# Linia otwocka. Rekomendacje SISKOM dla poprawy dostępności architektonicznej

Niniejsze rekomendacje dla poprawy dostępności architektonicznej zostały opracowane na podstawie wykonanego w marcu 2014 roku audytu architektonicznego. Sprawdzono pod kątem dostępności 8 stacji i przystanków kolejowych znajdujących się na linii kolejowej nr 7 w granicach Warszawy (tzw. Linia Otwocka). Raport został przygotowany w porozumieniu z przedstawicielami PKP SA, PKP PLK oraz Urzędu Transportu Kolejowego.

## 5.5. Zbyt strome dojście do przejścia przez tory

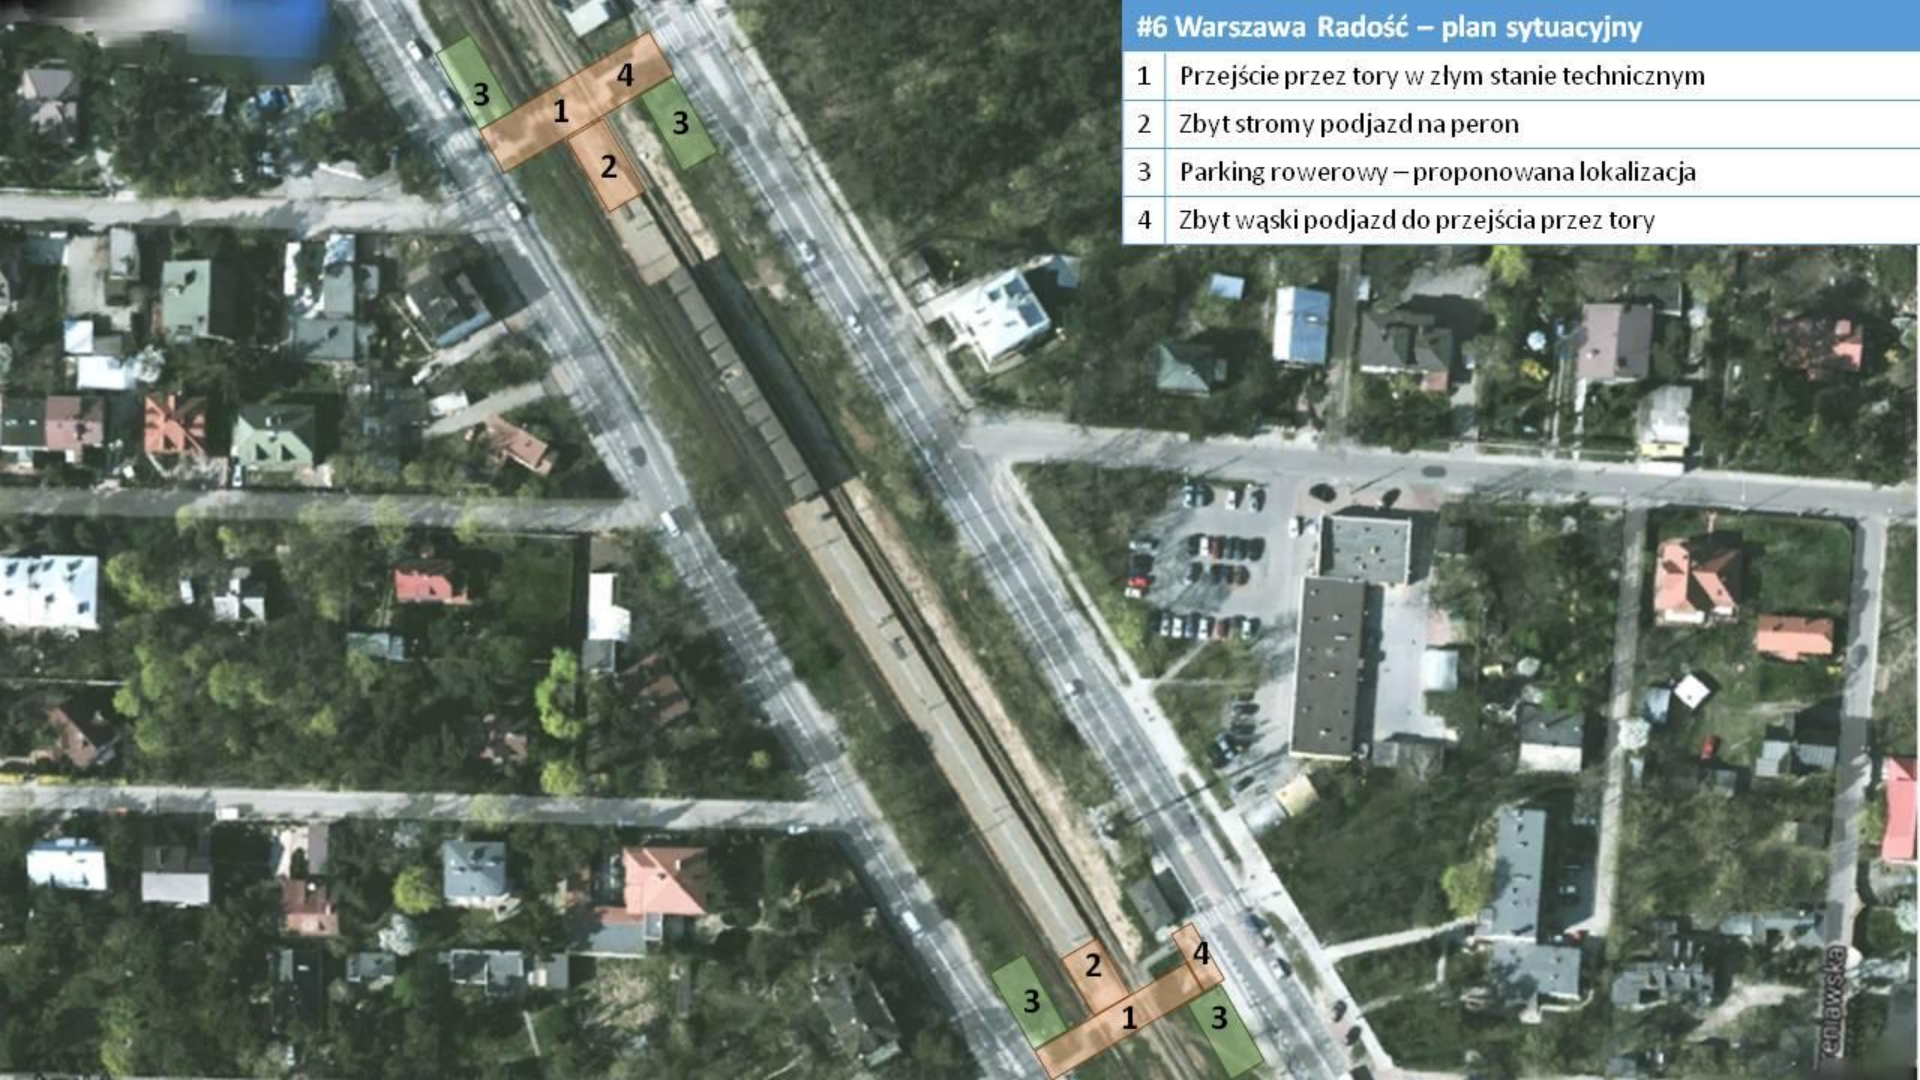
| Problem      | Południowo –<br>wschodni chodnik<br>prowadzący na peron<br>jest zbyt stromy    |

| Rekomendacja | Przebudowa<br>chodnika – dłuższe<br>dojście, o mniejszym<br>stopniu nachylenia |
